RAPPORTAGE

schouw sportvelden april 2024

GEMEENTE WAALRE

Opdrachtgever	:	Gemeente Waalre Postbus 10000 5580 GA WAALRE
Contactpersoon	:	de heer H. van Geel
Datum	:	30 april 2024
Projectnummer	:	512404033
Projectadviseur	:	de heer J.G. Opdam
Projectleider	:	de heer R. van den Brink

Foto 2; aanwezige luiken in toplaag

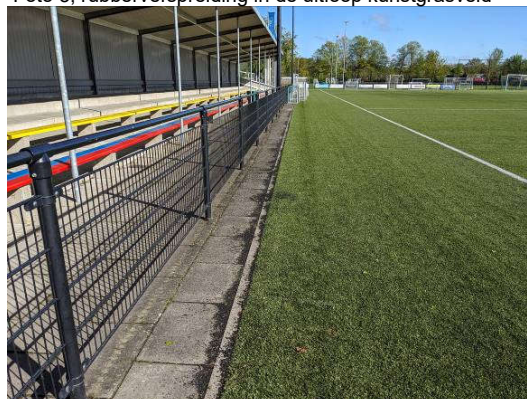
Het adviesburo Kragten heeft onderzoek gedaan en op 6 plekken zijn er zogenaamde "luiken" in de toplaag gemaakt om de onderbouw te kunnen onderzoeken. Het onderhoudsbedrijf van CSC zal deze luiken (zie foto 2) en aanwezige plooiën herstellen. Tevens zal een dieptereiniging dit voorjaar plaatsvinden.
